Ihr BMW Motorrad, Fahrgestellnummer WB

Wichtige Information zum Handschutz!

Betrifft: Motorräder mit Handschutz^{sz}

Funktionsstörungen durch verdrehten Handschutz

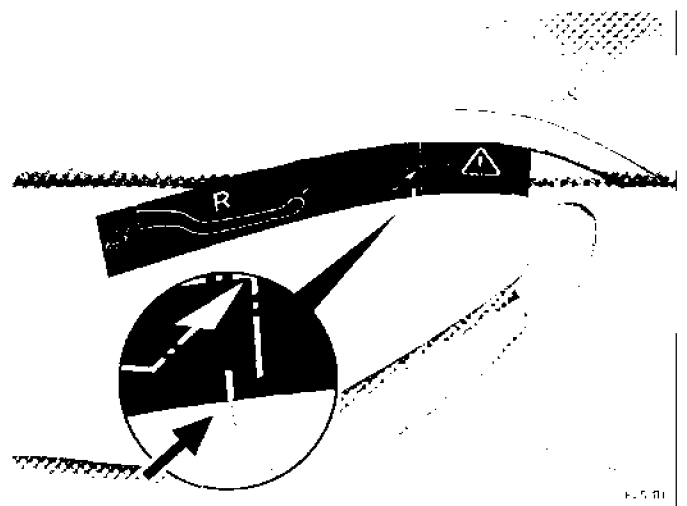
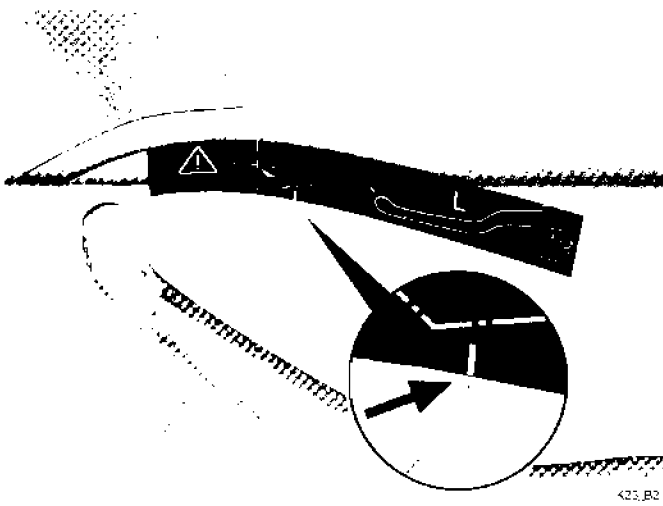
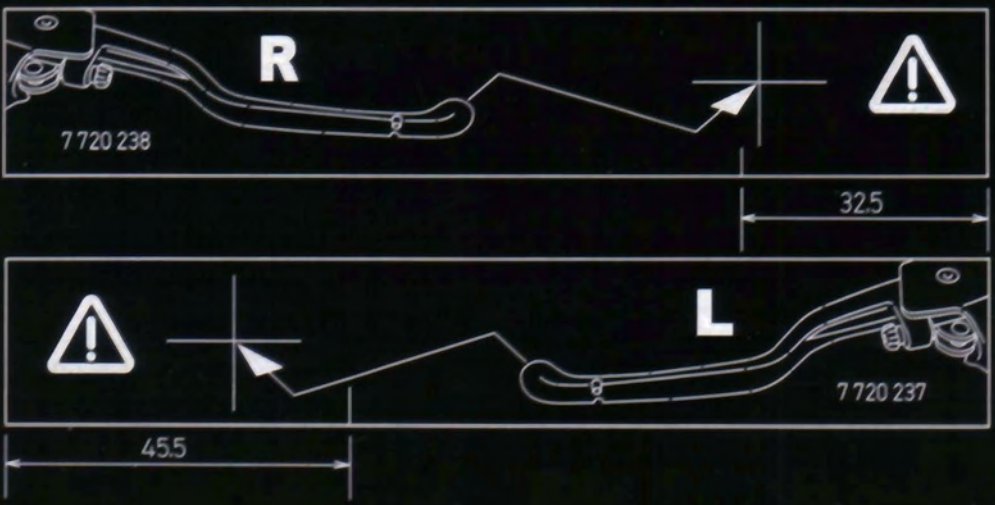
Positionieren Sie den Aufkleber in der Sacke des Handschutzes so, dass die Markierung **Pfeil** mit der Kante der Formtrennung übereinstimmt. Eine Korrektur der Position des Aufklebers ist dabei noch kurzzeitig möglich. Drücken Sie den Aufkleber an und streichen Sie das Wasser heraus. Nach wenigen Minuten ist die volle Klebkraft erreicht.

Benetzen Sie den Untergrund mit Wasser, dem ein handelsübliches Spülmittel beigegeben wurde.

Zum Entfernen des Aufklebers zwecks späterer Korrektur empfehlen wir die Verwendung eines Haartrockners und zur Klebstoffentfernung einen handelsüblichen Glasreiniger.

Freigängigkeit der Handhebel prüfen

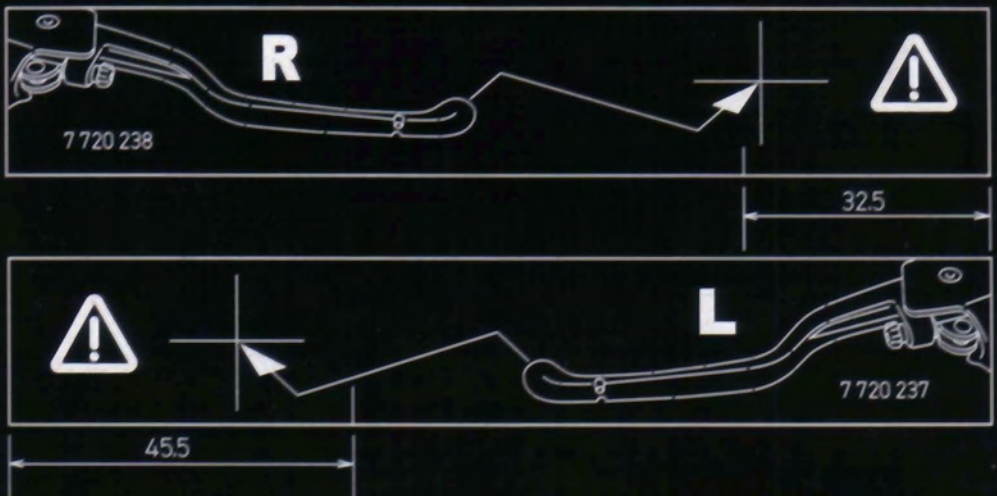
Sind Handschutz und Handhebel so gegeneinander verdreht, dass sie sich berühren, kann es zu einer Dauerbetätigung des betroffenen Handhebels kommen. Dadurch sind Störungen der Kupplungs- bzw. Bremsfunktion möglich.

- Vor jeder Fahrt die Freigängigkeit von Kupplungs- und Handbremshebel prüfen.

- sich der Handhebel aus der Ruhelage leichtgängig nach vorn bewegen lässt.

Die Freigängigkeit ist sichergestellt, wenn

- ein Finger zwischen Handhebel und Handschutz passt, oder

Handschutz ausrichten

- Handhebel nach vorn drücken, Handschutz so verdrehen, dass das Ende des Handhebels das Kreuz auf dem Aufkleber berührt.
